平成22年7月豪雨の考察

平成23年8月

(株) キ リ シ マ

2010/7/2～7/3における日雨量に対する確率年の推定

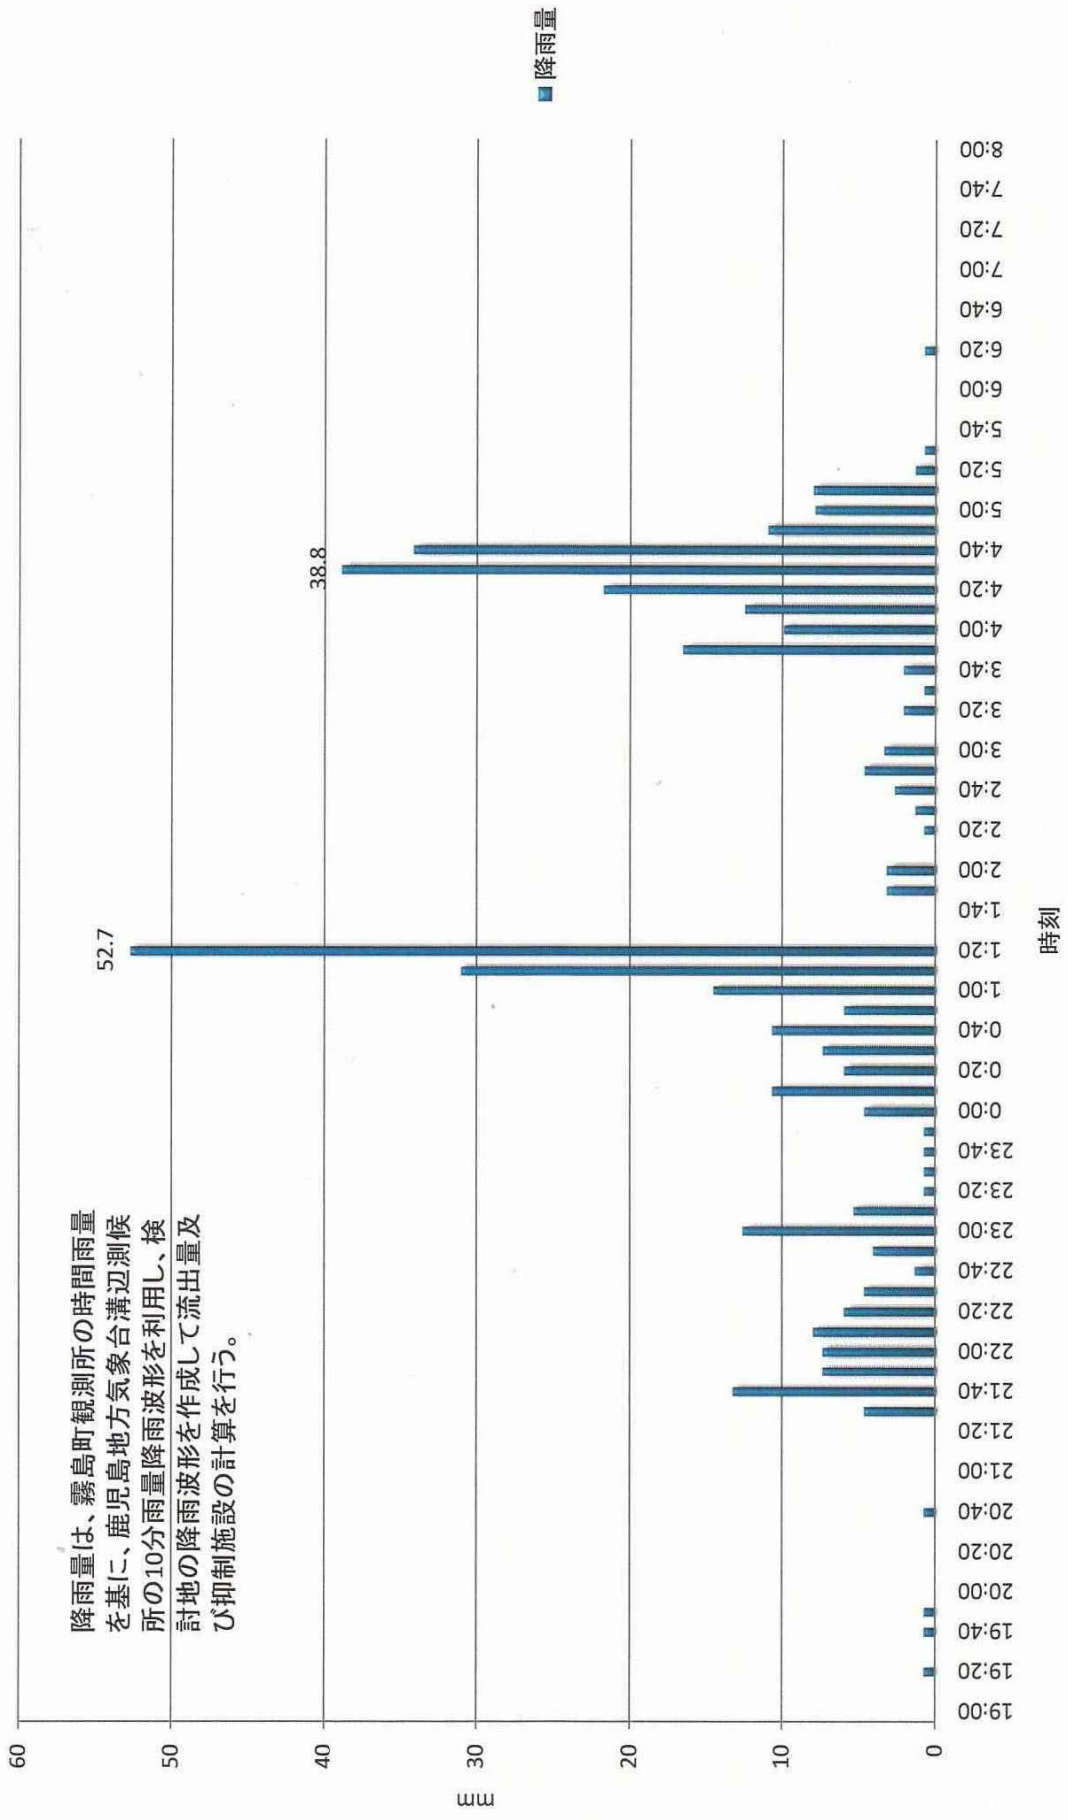
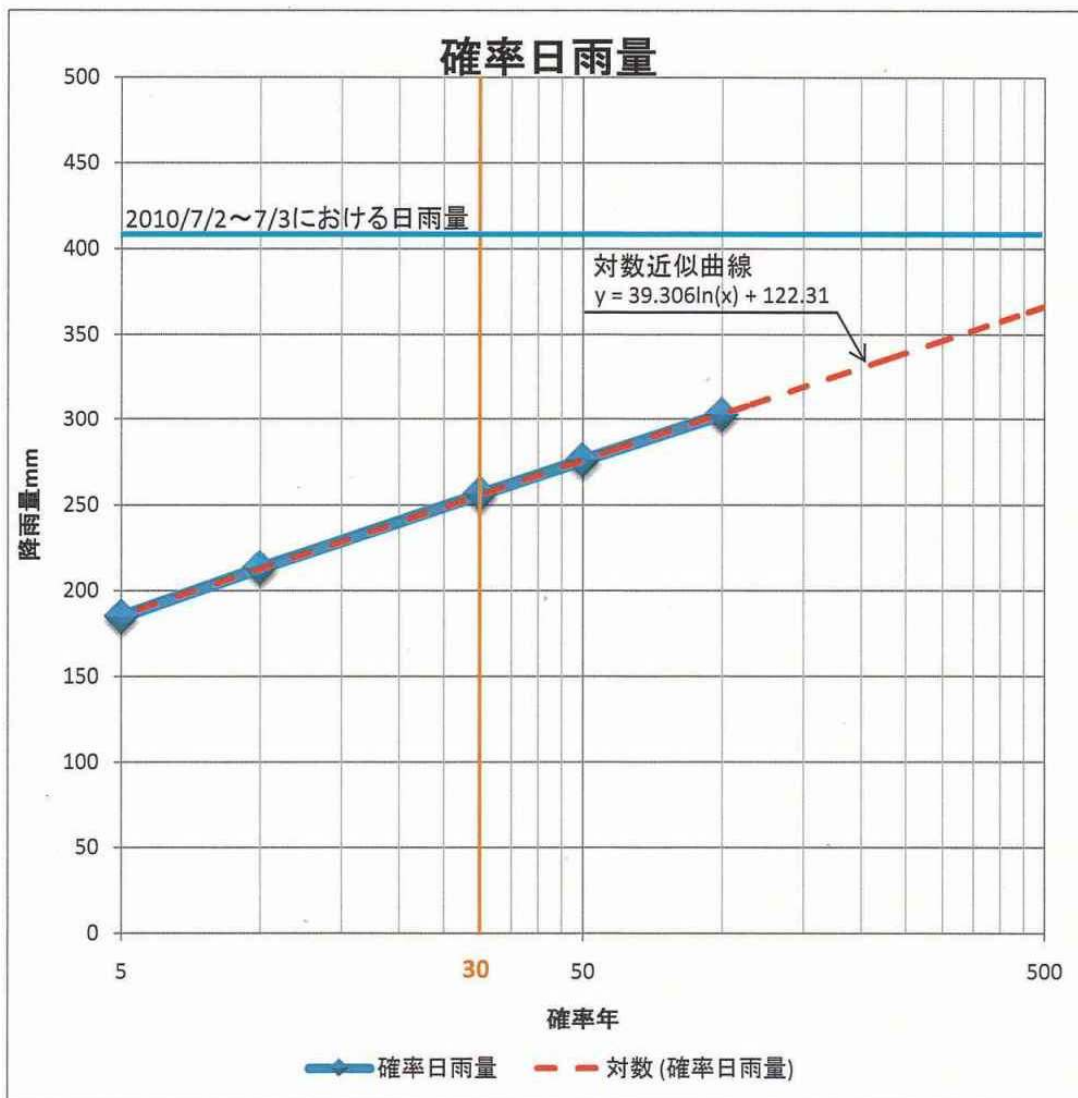
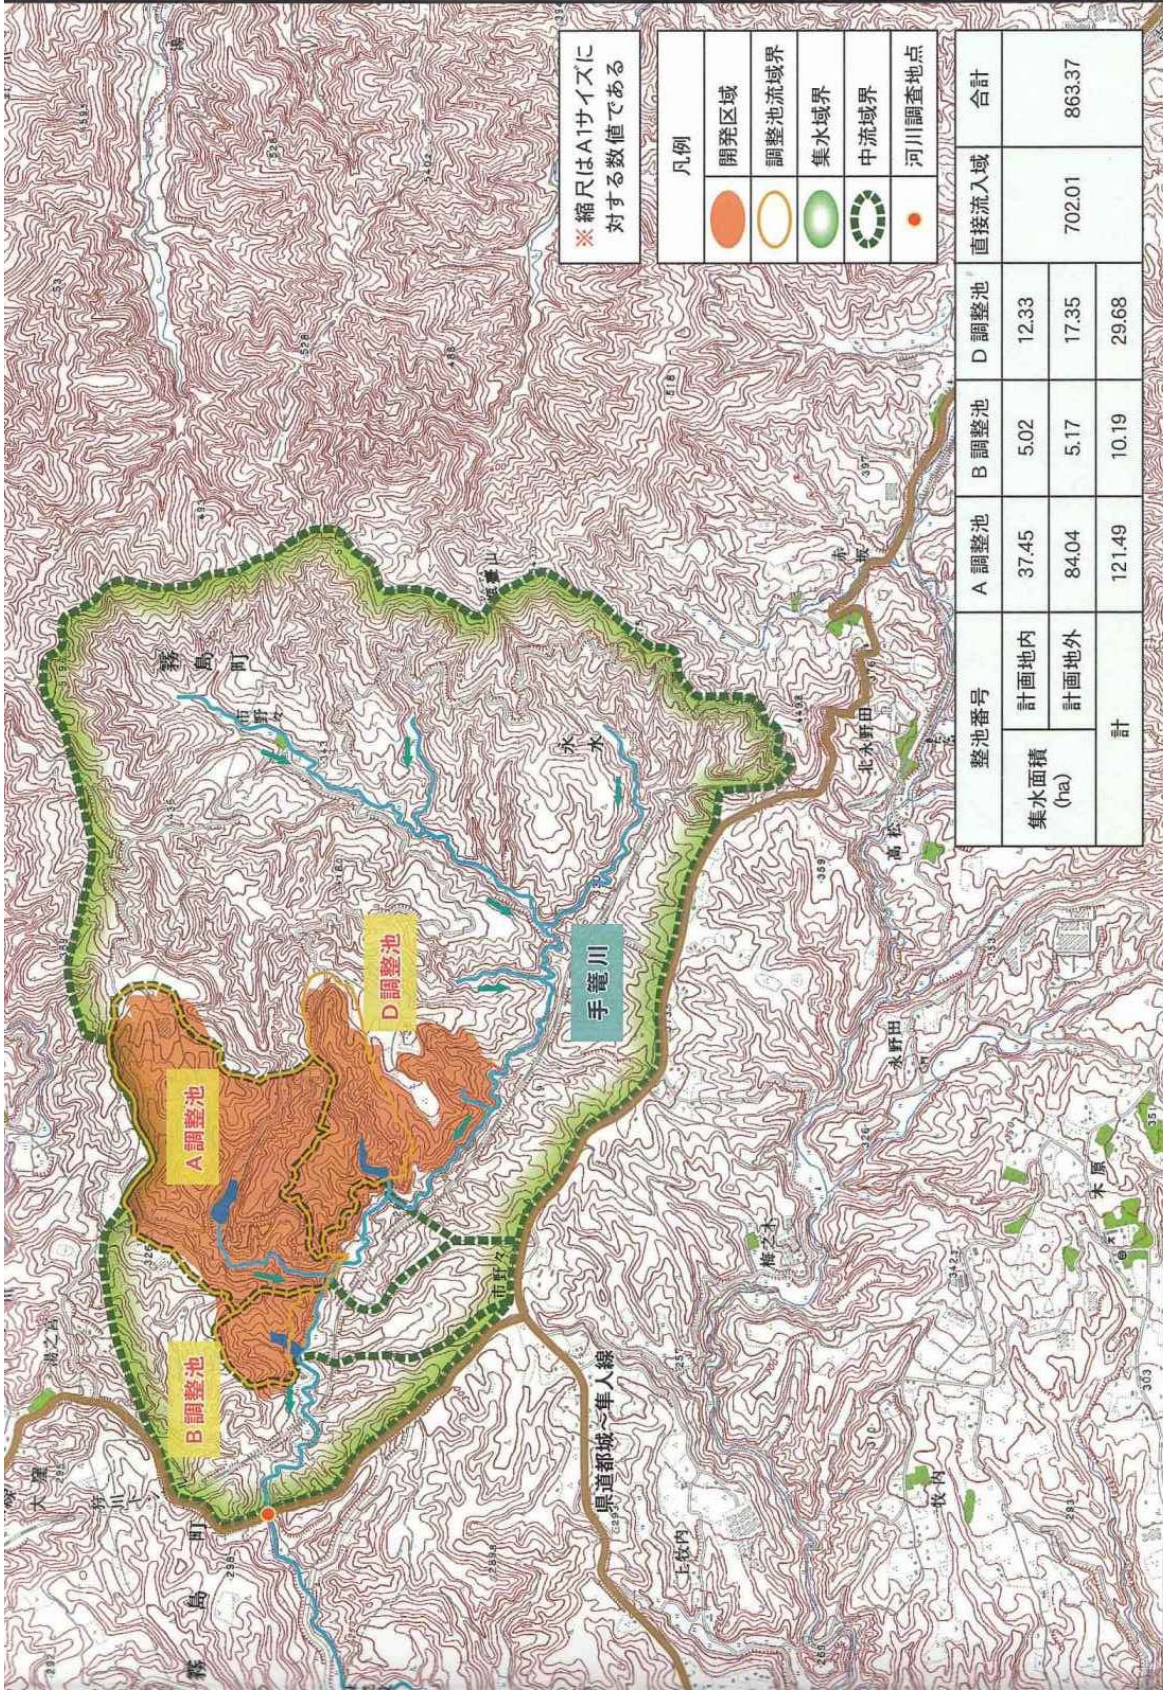
1. 流出係数について
流量計算は『県土木部河川課：大規模開発に伴う調整池設置基準（案）』に準拠し計算を行い、流出係数についても設置基準に示された山地の流出係数（＝0.7）とする……資料1.
2. 降雨波形について
流量計算に用いた降雨波形は、霧島町観測所の時間雨量を基に鹿児島地方気象台溝辺測候所のデータを利用している……資料2.
溝辺測候所と霧島観測所を結びつける根拠が無い。霧島地域では狭い範囲で雨が降ったり晴れたりする地域特性がある。
なお、参考までに今回の豪雨時（平成22年7月2日～7月3日）に計測された日雨量（406mm）を鹿児島地方気象台から公開されている明治16年～平成12年7月までの観測資料118個から類推すると、1/1300年と推定され、同時期の豪雨が未曾有の豪雨だったことが検証される……資料3.
注、これまでの既往最大日雨量は平成7年8月11日（324mm/日）で、1/170年と推定される。（この数値は鹿児島地方気象台（鹿児島市荒田1-24-13）の数値である、現地の数値ではない。平成5年の豪雨は溝辺で450mmである）

縦断面

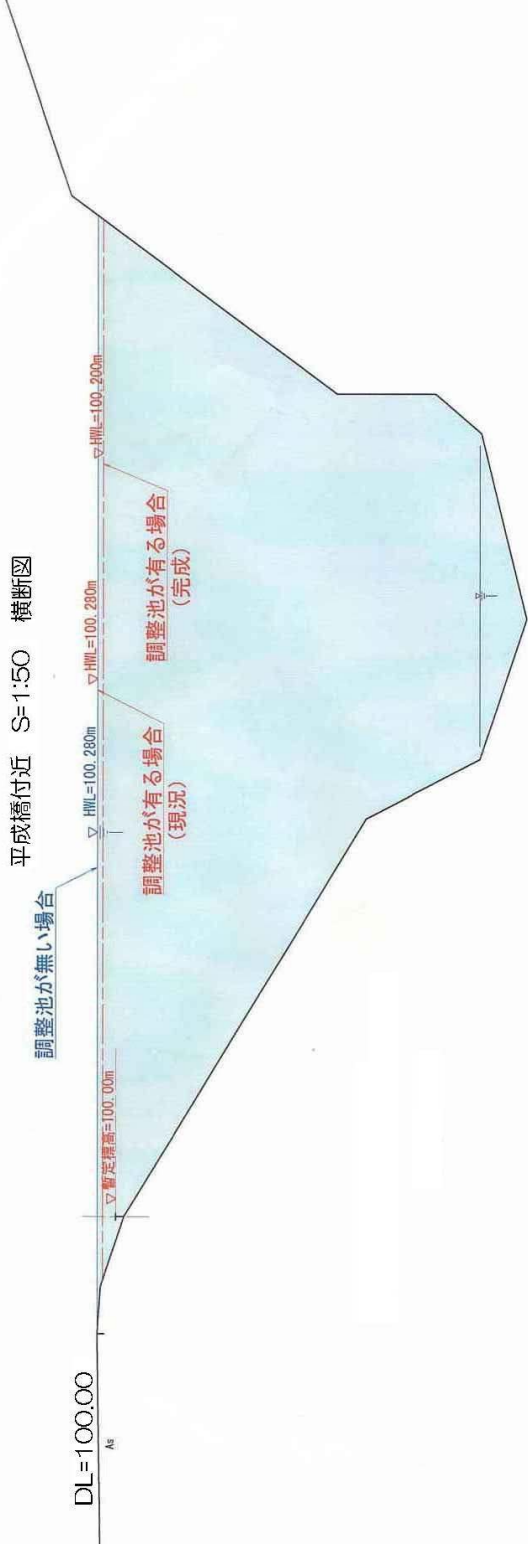
4. 放出量の計算結果（横断図）について
平成橋の横断図では調整池が無い場合に比べて調整池が有る場合（現況）は、低減量に差が見受けられるが水位低下が確認され、調整池に土砂が堆砂した状態でも調整機能は確認される。
なお、調整池は貯水ダムと異なり下流域への放出量を貯め込むのではなく時間差による流出抑制で、オリフィスからは継続して放流されており、また計画規模（設置基準では1/30年）を上回る降雨時は堰堤上部の余水吐きから放流される事を前提として計画されるものである…
県の調整池設計設置基準11ページの以下の情報
調整池には、計画を超える洪水の流入に伴う貯水位の異常な上昇によって、流水が調整池を越流し、それによって調整池が破壊をすることを防止する目的で、余水吐を設けるものとする。
現地調整池は堰堤上部に余水吐を設置する方式ではない
